改善箇所説明図

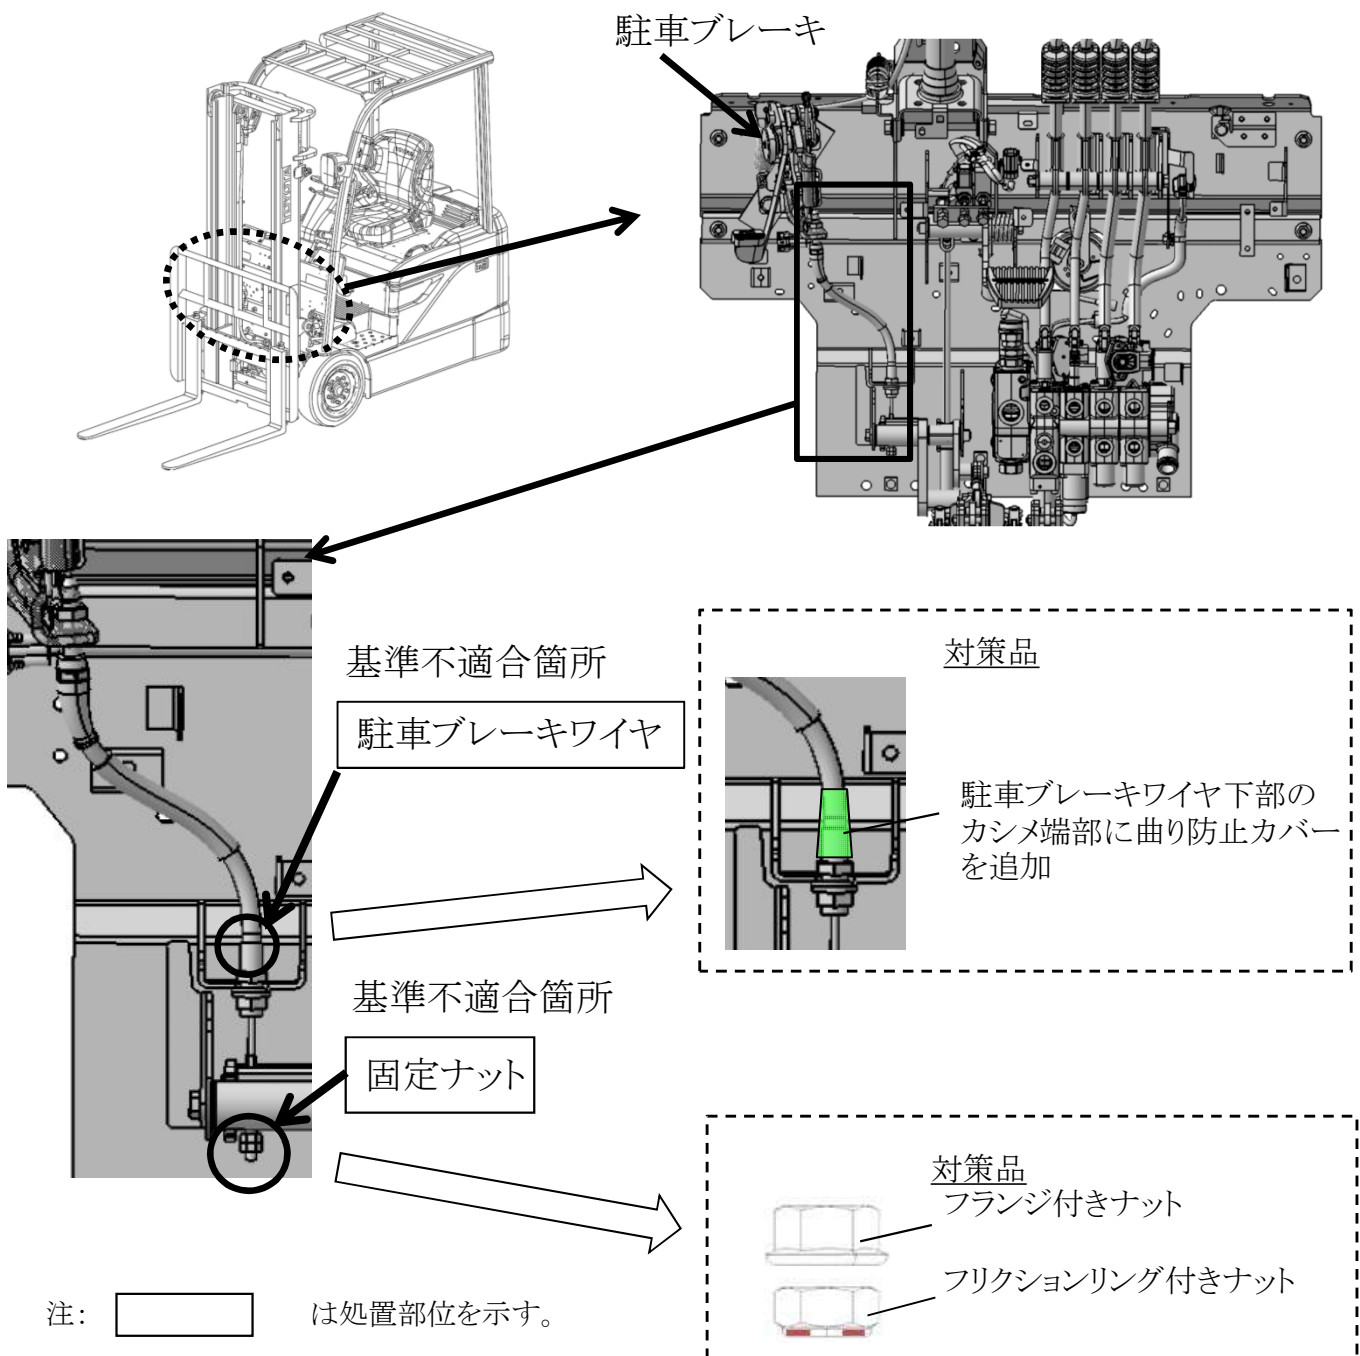
駐車ブレーキにおいて、ブレーキワイヤの組付け及び固定ナットの締め付けが不適切なため、駐車ブレーキ操作を繰り返し行くと使用過程中に固定ナットが緩む場合がある。そのため、そのままの状態で使用を続けると、固定ナットが外れ、最悪の場合、駐車ブレーキが作動しなくなるおそれがある。

全車両、駐車ブレーキワイヤおよび固定ナットを対策品に交換する。
